DOKUMENTKODE: 813795-RIG-BRV-001

BOLIGFELT EKEBERG LIER

Kommentarer til innsigelser fra Fylkesmannen til forslag til reguleringsplanen

Reguleringsplan Ekeberg, Lier kommune

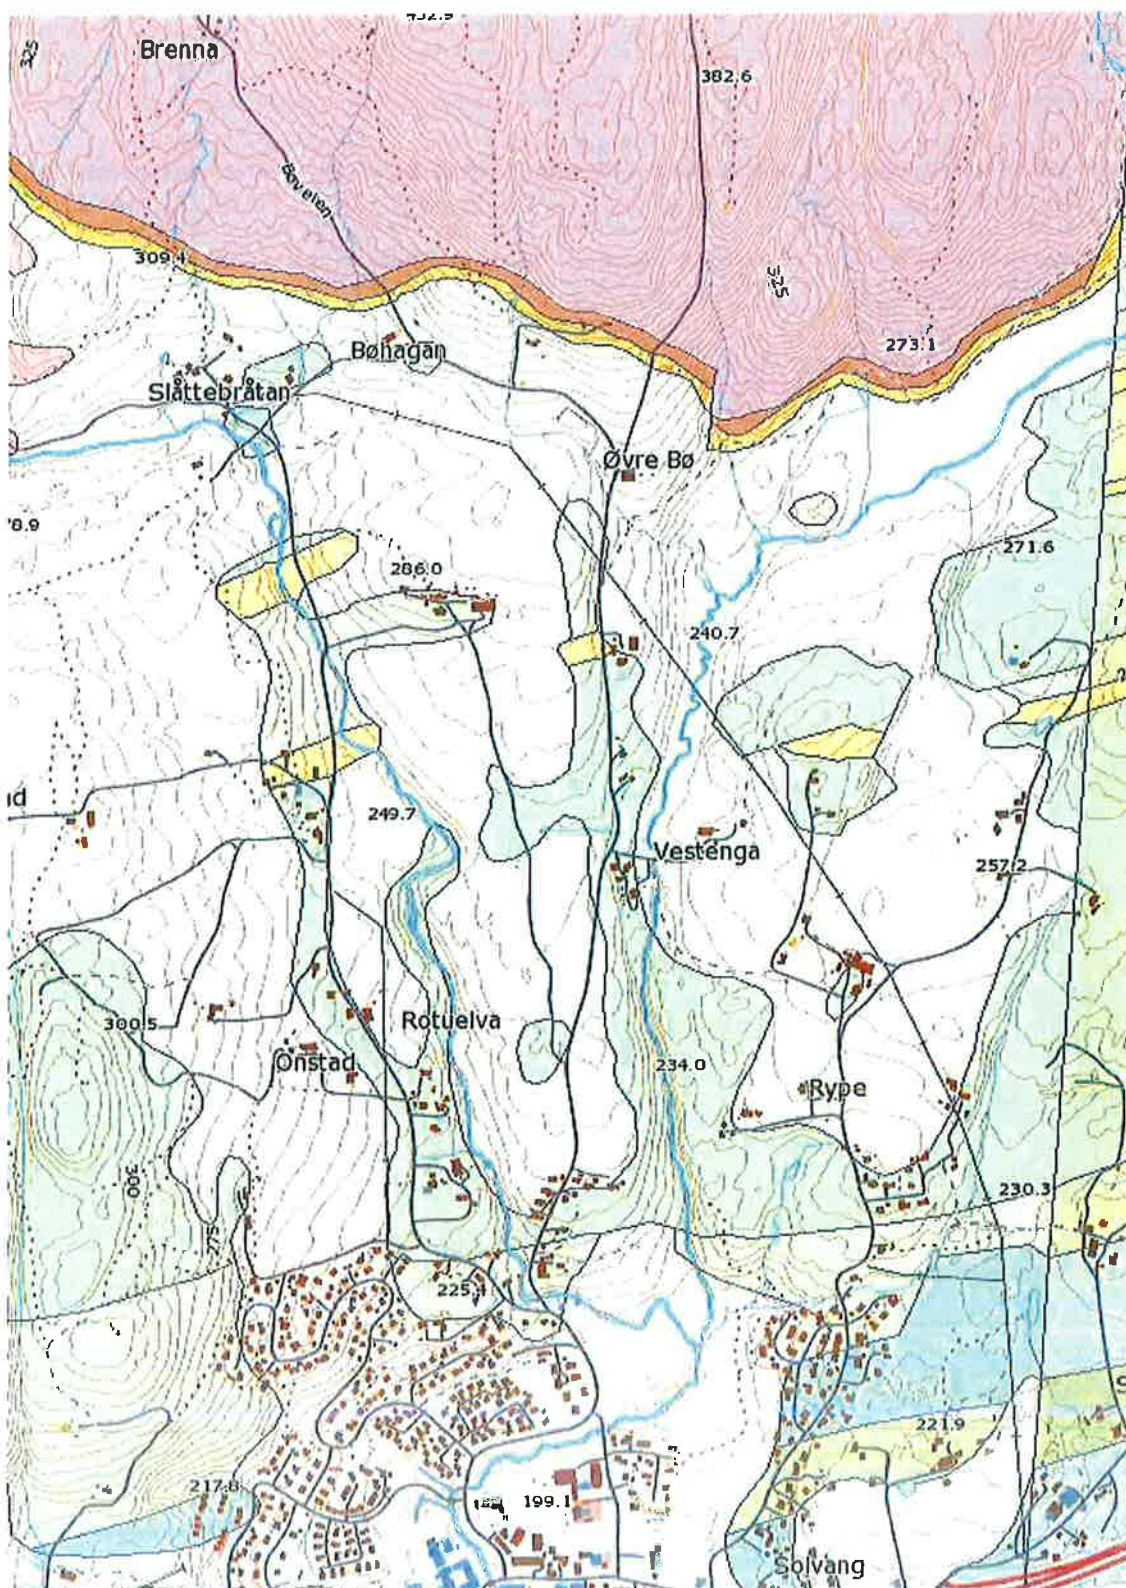
For den aktuelle naturtypen vil konsekvensen av planforslaget kunne være alt fra stor negativ til ingen konsekvens, avhengig av om tilsiget til lokaliteten blir berørt eller ikke. Det fremkommer av rapporten at det er helt avgjørende at det ikke blir foretatt inngrep i omkringliggende områder som endrer grunnvannsforholdene. Videre står det at grunnundersøkelser kan avklare hvor stort område som bør skjermes mot inngrep i grunnen for å unngå uheldige konsekvenser. Vi kan ikke se at det i saken er gjort slike vurderinger. Vurderingen etter naturmangfoldlovens prinsipper er også mangelfull for den aktuelle naturtypen. Det er et nasjonalt mål å stanse tapet av naturmangfold og unngå inngrep i truede naturtyper, og Fylkesmannen ber om at det blir gjort nærmere vurderinger med sikte på å ivareta disse naturverdiene.

Utsnitt av borplan. Rutenett 100m. Brøken angir kote terreng/kote fjelloverflate med meter boret i løsmasser og meter m boret i fjell bak symbolet.

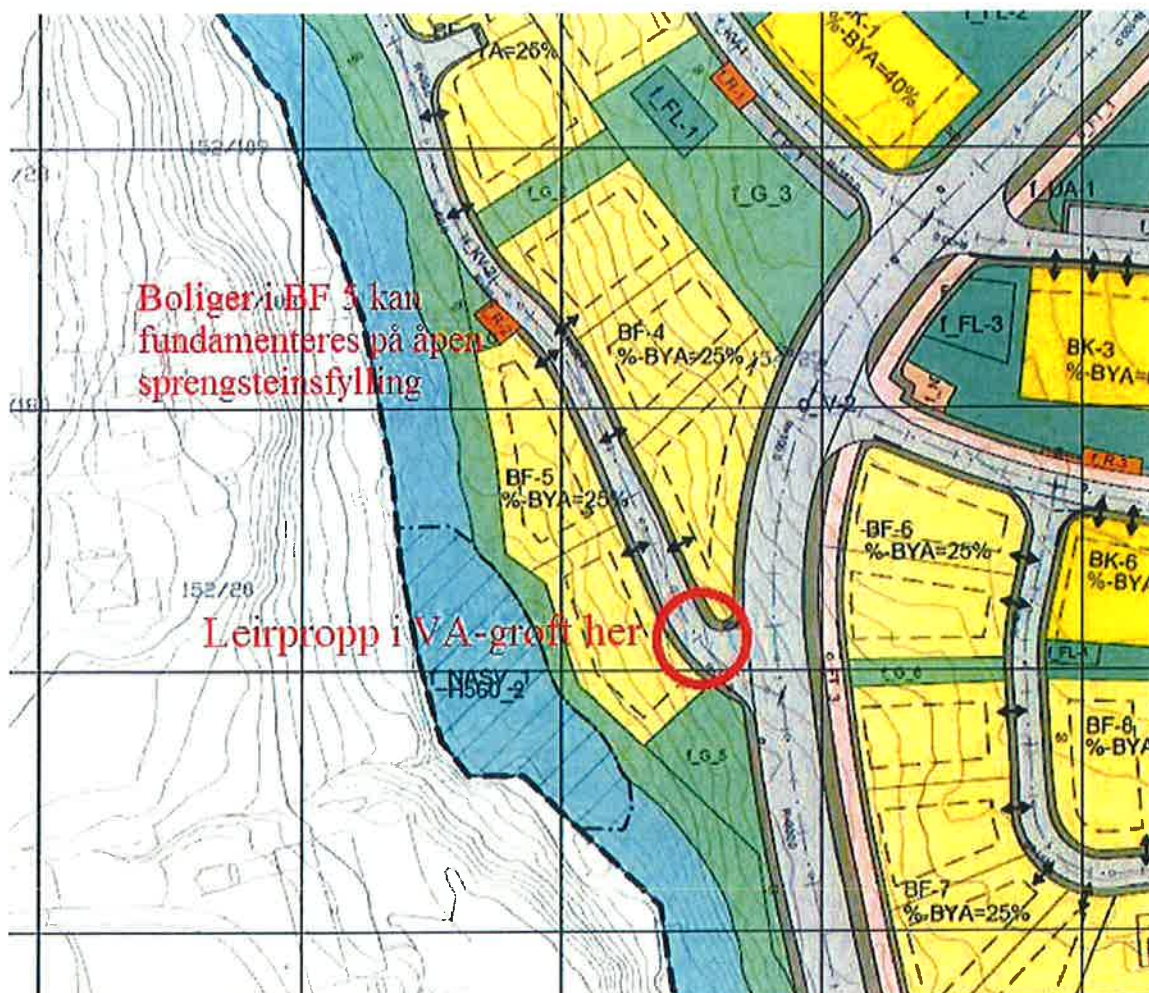
Boringene 6 og 8 er foretatt nær den aktuelle lokaliteten. Den aktuelle lokaliteten ligger rett vest av borhull 8. Ved punkt 5 fant vi bart fjell.

Utsnitt av reguleringsplan med beliggenhet av tomtene i BF 5. Våre anbefalinger er angitt.

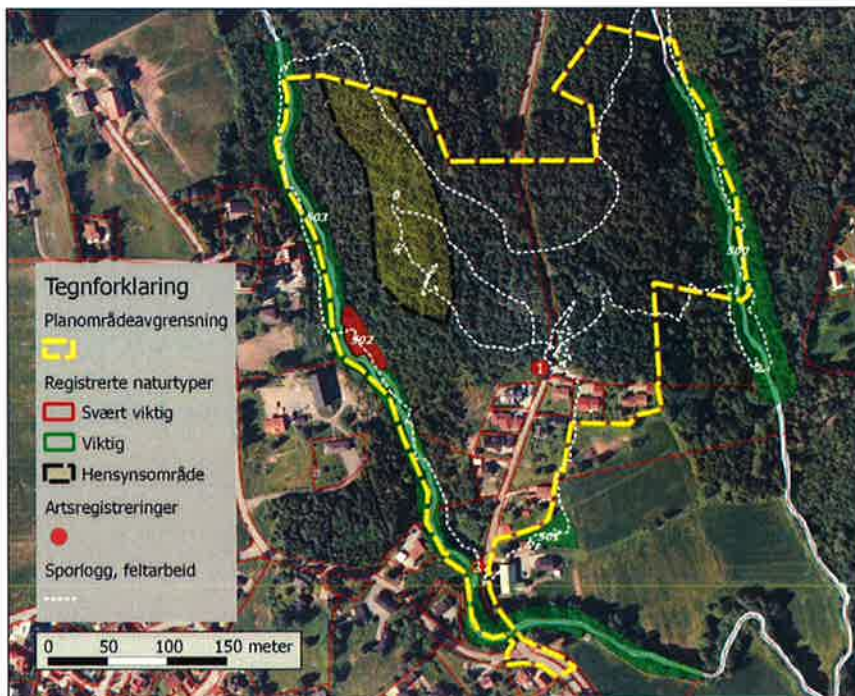
For boligtomtene i området BF5 som fylkesmannen omtaler spesielt, har vi vurdert om det kunne være gunstig å fundamentere bygningene på en pute av sprengstein etter at vegetasjonsdekket er fjernet for ikke å påvirke naturlig tilsig til bekken.

Med argumentasjonen over, følger det at det ikke har noen konsekvens i tørkeperioder, som er den kritiske fasen for tilsiget. Derfor vil det ikke spille noen rolle om man velger å sprengre boligene ned i berg her. Takvann kan da med fordel føres ned til infiltrasjon i utfylte steinmasser rundt boligene, slik at det ikke oppstår lokal erosjon ved avrenning etter kraftig nedbør og gir en naturlig fordrøyning av tilsiget til bekken. Lokal fordrøyning av avrenningen vil redusere flomfaren lengere nedstrøm, da særlig i Lierskogen sentrum.

For veien inn langs tomtene i felt B5, er lite fall på veien, og liten risiko for at pukkfylt grøft kan lede grunnvann ut av området. Dersom det etableres en leirpropp i ledningsgrøften ved kryss mot samleveiien, kan man effektivt hindre dette.
